ПАСПОРТ ДОСТУПНОСТИ

№ 900

МБОУ «Школа № 91»

АКТ ОБСЛЕДОВАНИЯ №1
объекта социальной инфраструктуры

Фото № 1. Главный вход. Нет таблички об объекте. Нет тактильной предупредительной разметки

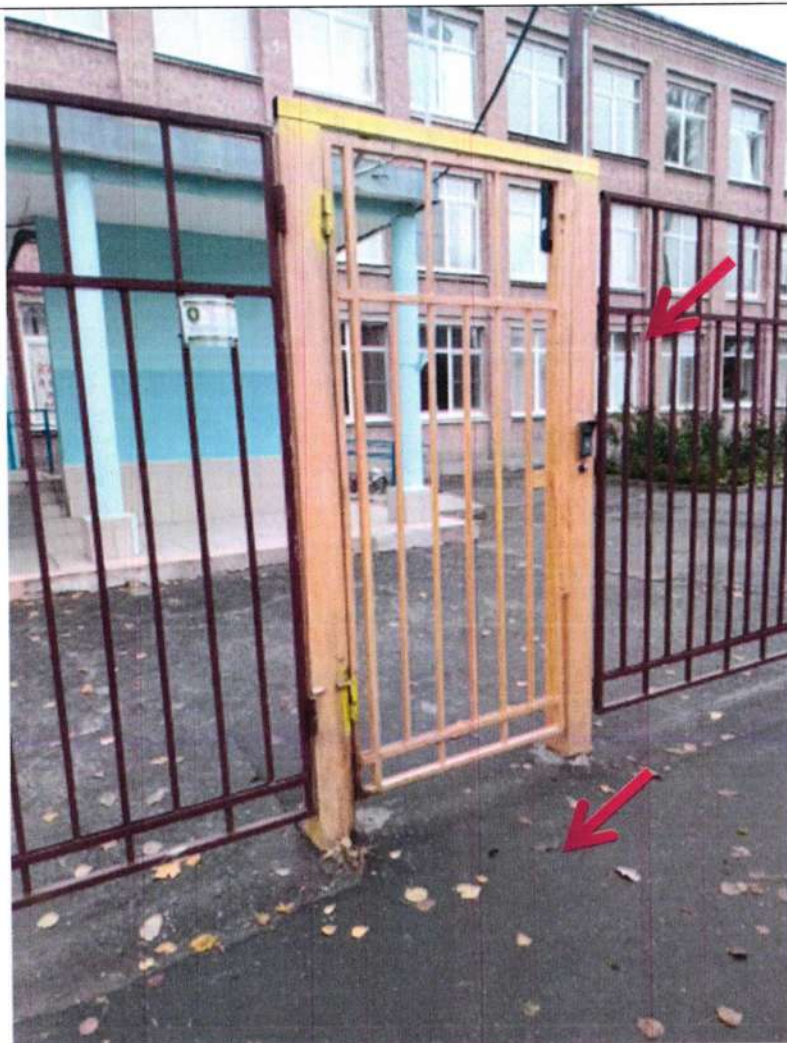
Фото № 2. Дополнительный вход. Проем калитки контрастно не маркирован. Перепад высоты в проеме калитки

Фото № 3. Вход на спортивную площадку. Проем калитки контрастно не маркирован

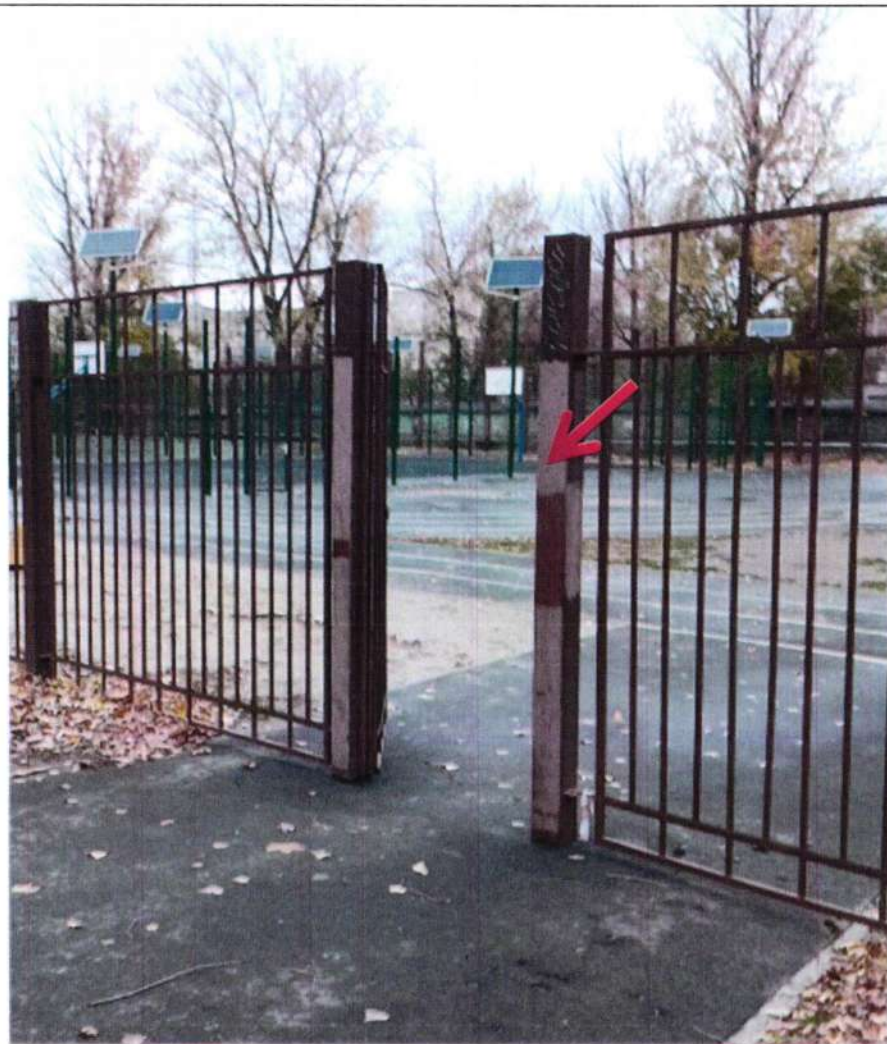
Фото № 4. Покрытие путей движения по территории имеет неровности

Фото № 7. Нет бортика на пандусе

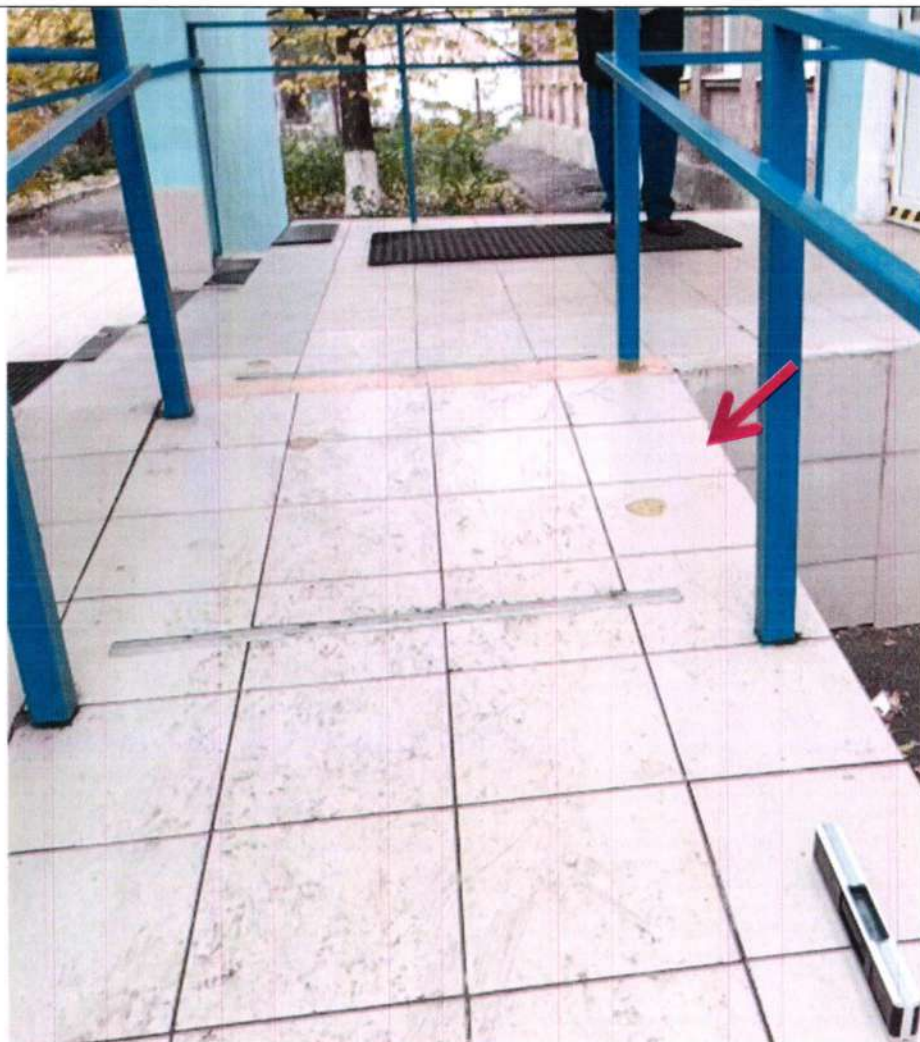
Фото № 8. Узкий дверной проем

Фото № 14. Ступени лестницы контрастно не маркированы.

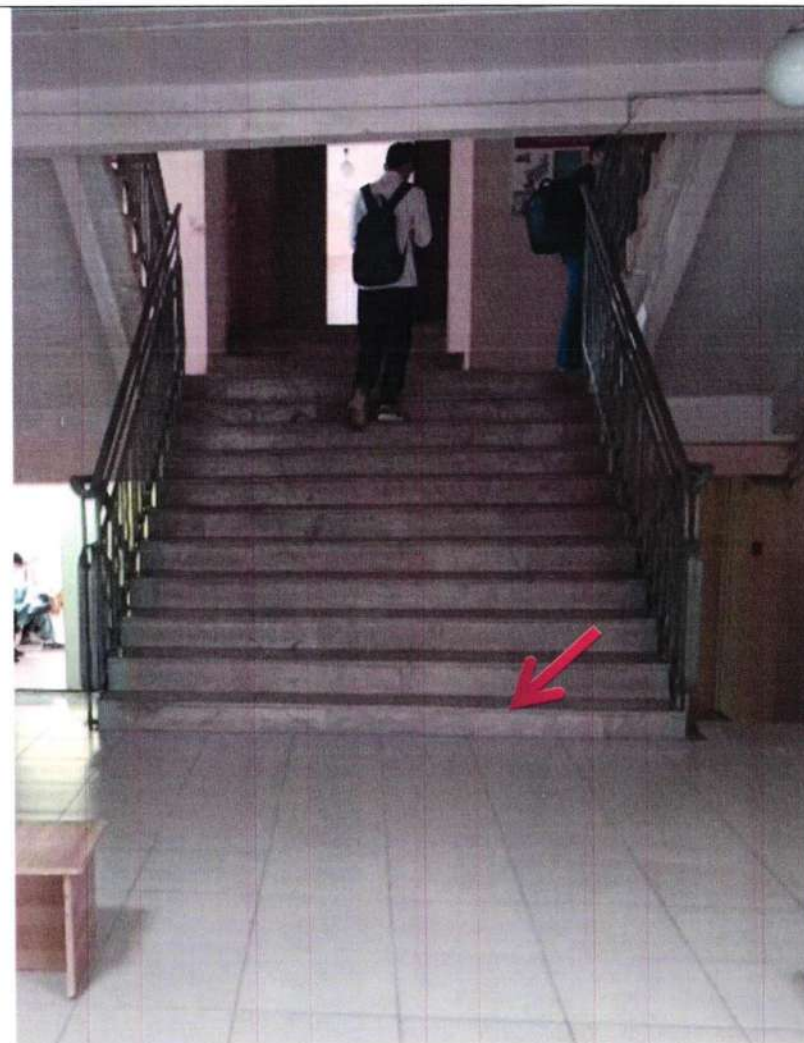
Фото № 13. Ступени контрастно не маркированы

Фото № 24. Вход в малый спортивный зал. Порог в дверном проеме

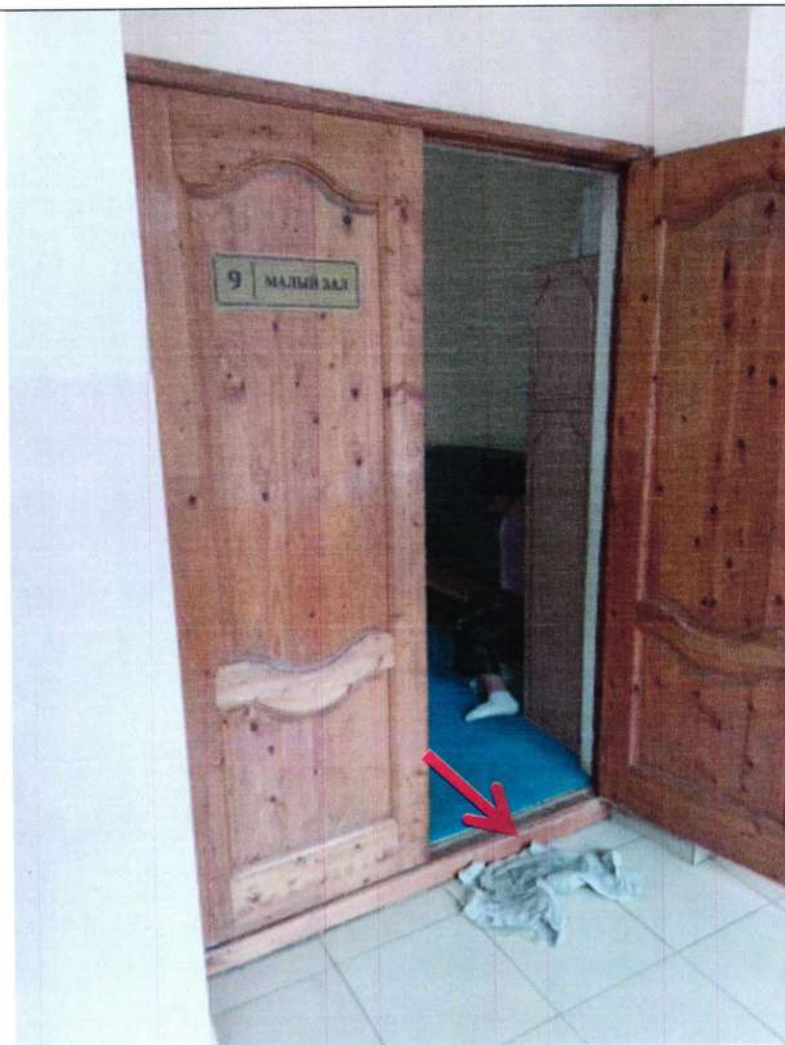
Фото № 23. Дверной проем контрастно не маркирован. Табличка не тактильная.
